RESOLUCIÓN No. **0596** DE 2013

“Por medio de la cual se declara el desistimiento de una solicitud de licencia de intervención y ocupación del espacio público para el andén localizado frente al predio identificado con nomenclatura urbana Calle 132 A No. 72 - 32, del Barrio Catastral Ciudad Jardín Norte de la localidad de Suba”.

“ACTA DE OBSERVACIONES Y CORRECCIONES

Grafico 1. Localización de Loseta Táctil Guía y Loseta Tacto de Alerta en los accesos vehiculares.

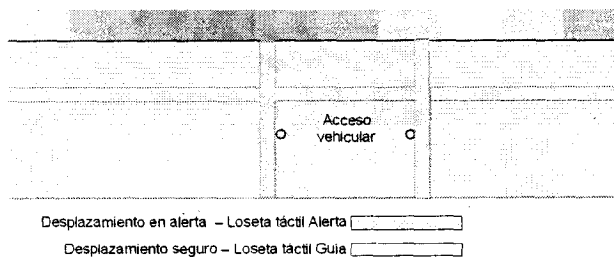
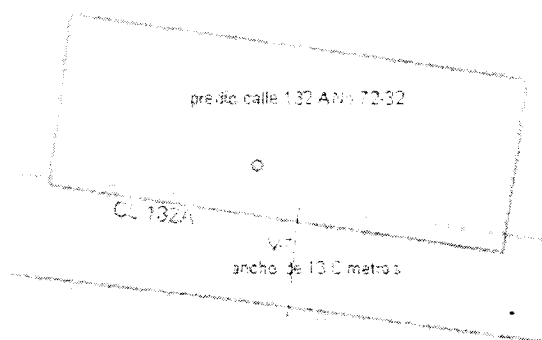
- a. Indicar las rampas de acceso vehicular el despiece correspondiente (bordillos, losetas, adoquín, etc), según lo establecido en la Cartilla de Andenes. La Pieza A-110 y la A-115 no son losetas.

- b. Sobre los accesos vehiculares se debe proseguir el circuito para las personas con dificultad en la visión mediante la utilización de la loseta táctil de alerta (A-56), ya que sobre estos espacios, el desplazamiento del usuario debe ser precavido, estando atento a cualquier evento inesperado.

- e. Proponer bolardos a ambos costados de los accesos vehiculares, sin interrumpir el circuito para las personas con dificultad en la visión.
- d. Incluir en el plano de propuesta todas las tapas de cajas de inspección existentes, con el respectivo confinamiento para cada una.
- e. Las rampas no deben ocupar más de 3/10 del ancho del andén aprobado en el plano urbanístico.
- f. El ancho mínimo de las rampas será de 3.50 m, ó 2/10 del total del frente del predio.

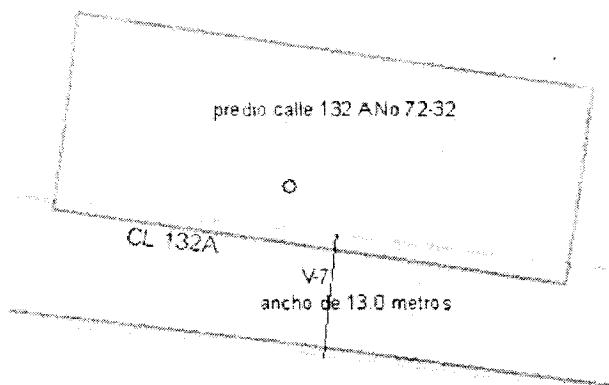
Es de anotar que la vía aprobada en planos para la calle 132 A frente al predio en consulta, corresponde a una vía tipo V-7 de 13.00 metros de ancho y la sección transversal corresponde a la aprobada en el POT, la cual consta de una calzada de 6.0 metros de ancho y andenes de 3.50 metros en ambos costados, y no de 12.00 metros como aparece en el plano No 1 de 9 de planta andén y detalles de enero 2012 de la firma constructora (anexo al expediente)

Para la definición del ancho del andén del costado norte de la calle 132 A, frente al predio con nomenclatura urbana 72-32, es necesario que se tenga en cuenta la línea demarcación aprobada en el plano topográfico de dicho predio (esquema anterior), es de anotar, que en los planos anexos a la licencia no se define línea de demarcación de la calle 132 A, por tanto, no es posible definir los anchos de los andenes frente al predio en consulta. Es importante mencionar que el estudio vial del plano topográfico se comunicó a la UAECD con el oficio 2-2012-20998, el cual se puede consultar en el SIPA.

En virtud de lo anterior, la Licencia de Intervención de Espacio Público no está cumpliendo con lo establecido en el plano topográfico aprobado (radicación UAECD 2012_146254) para la calle 132 A, la cual corresponde a una vía tipo V-7 de 13.00 metros entre líneas de demarcación”.

Por lo anterior, se requiere que el diseño mantenga el perfil transversal existente, de acuerdo con lo indicado en el plano aprobado, conservando la zona blanda adyacente a la zona dura del andén definida en el plano, con el fin de cumplir con lo establecido en el plano topográfico aprobado para la calle 132 A, la cual corresponde a una vía tipo V-7 de 13.00 metros entre líneas de demarcación
